## Keuringsverslag van een elektrische laagspanning- en zeer lage spanningsinstallatie

### NIET CONFORM

**ID-label:** Beverststraat 18 EK

Controlebezoek van een huishoudelijke installatie volgens (KB 08/09/2019) - AREI Boek 1- 6.5. en 4.2.4.3.

Afbeelding schakel- en verdeelbord:

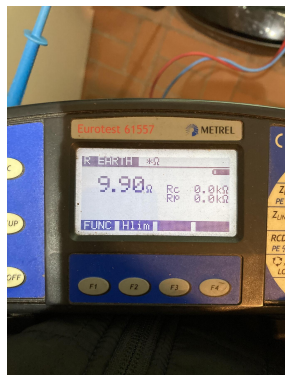
- 14.01 Hoofdequipotentiaal verbindingen dienen verwezenlijkt worden, ontbreken, zijn niet geel-groen, onvolledig, <6mm<sup>2</sup>. (Boek 1 Onderafdeling 5.4.4.1. en 5.1.6.2)

- 15.02 De aanduiding van de stroomkringen en/of apparatuur, aansluitklemmen, enz dient aangebracht of vervolledigd te worden. (Boek 1 Onderafdeling 3.1.3.1. en 3.1.3.3.A. en 5.1.6.1)

- 15.09 De genaakbare, naakte onder spanning staande delen zijn onvoldoende afgeschermd. (Boek 1 Afdeling 5.1.4. en 4.2.2.3.)
- 15.10 Niet gebruikte invoeringen van het verdeelbord zijn niet correct of onvoldoende afgedicht. (Boek 1 Afdeling 5.1.4. en 4.2.2.3.)

- 16.03 De nominale stroomsterkte van de algemene en/of bijkomende differentieelschakelaar dient aangepast te zijn aan de overstroombeveiliging. (Boek 1 Afdeling 4.4.1.)

- 16.06 De differentieelstroombeschermingsinrichtingen die worden geplaatst in huishoudelijke installaties zijn ten minste van het type A. Een differentieelstroombeschermingsinrichtingen van het type AC is niet toegelaten. (Boek 1 Onderafdeling 5.3.5.3.)
